Projet de port de plaisance de Bretignolles-sur-Mer

Demande d'utilisation du domaine public maritime relative au projet de création  
du port

### FICHE d'observation N° 1

**Fiche N°1** - Trait de côte

**Effet des brise-lames** : formation de bancs de sable côté littoral

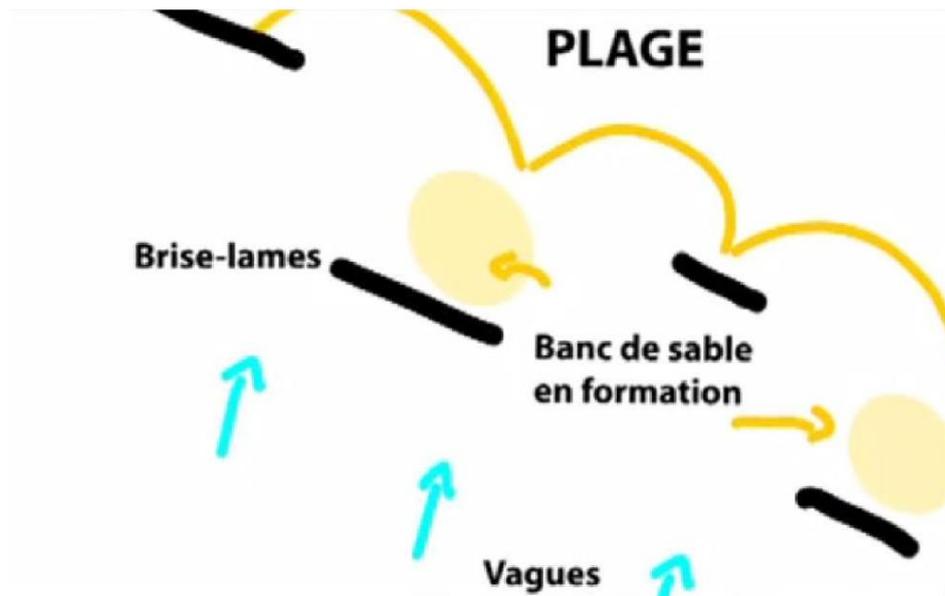
L'explication des mouvements de sable sur le secteur de la Normandelière et de l'impact des récifs artificiels et du chenal sur ces mouvements.

**Effet du chenal** : Blocage transit sédimentaire nord/sud

Figure 4 : Montage sur les transits sédimentaires et la nature des sédiments, à partir de fichiers Créoccean et du dossier d'étude d'impact

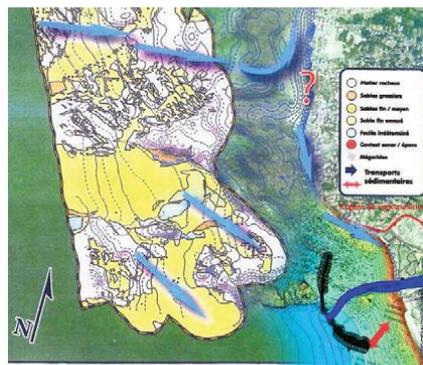
Les calculs de transport sédimentaire effectués par Geos-DHI dans les segments US5-B et C (trait de côte stable) montrent :

1. que les roches immergées et les roches du repos, situées au nord de la zone de projet, constituent un obstacle naturel à la dérive et donc une aire de dépôt des sédiments. La dérive bloquée au-delà des fonds de -1m à 0 CM ne peut se faire que par la plage,
2. que 50% du transit se fait par des profondeurs qui sont inférieures à -1m CM (et 90% par des fonds < à -6m CM), sur une largeur de l'ordre de 500 m à partir du haut de plage (200 à 300 m pour BRL).

Figure 5 : Synthèse des effets induits.

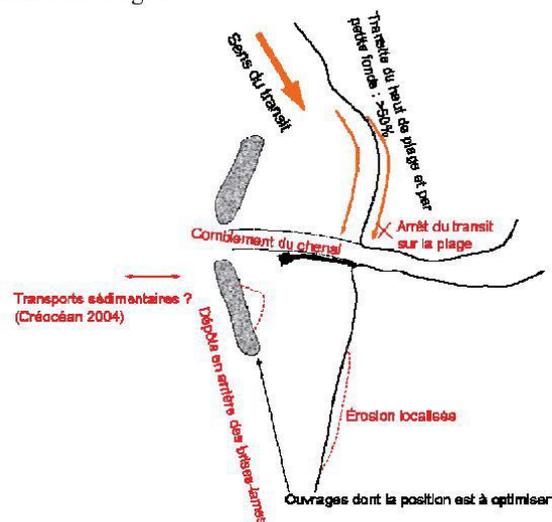
A l'évidence, et compte tenu des nombreuses incertitudes morpho-sédimentologiques qui demeurent dans les projets proposés par BCEOM et BRL, nous pensons que le modèle 1D effectué dans le secteur est insuffisant et qu'il doit être à présent réalisé en 2D en intégrant les aménagements proposés par BRL. Si l'option brise-lames était retenue, il faudrait optimiser les orientations des ouvrages.

**En conclusion, il nous semble que le site de la Normandelière n'est pas le mieux choisi pour recevoir un port de plaisance** qui certes n'empiéterait pas ou peu sur le domaine maritime mais qui est **de nature à engendrer de nombreux impacts (biotope, habitats, archéologique, l'eau et la nappe, ...)** parmi lesquels **une dynamique sédimentaire remaniée et perturbée et au total pas très bien estimée. Le chenal d'accès au port ainsi que le port lui-même nécessiteront dragages réguliers et donc des dépenses financières non négligeables** pour la commune qui pourrait voir sa facture s'élever, compte tenu du fort doute sur les volumes à extraire annuellement dans le chenal. **Enfin, les conditions de navigation lors de l'entrée dans le chenal, du fait de l'agitation non prise en compte par la proposition de 2 brises lames, restent incertaines en matière**
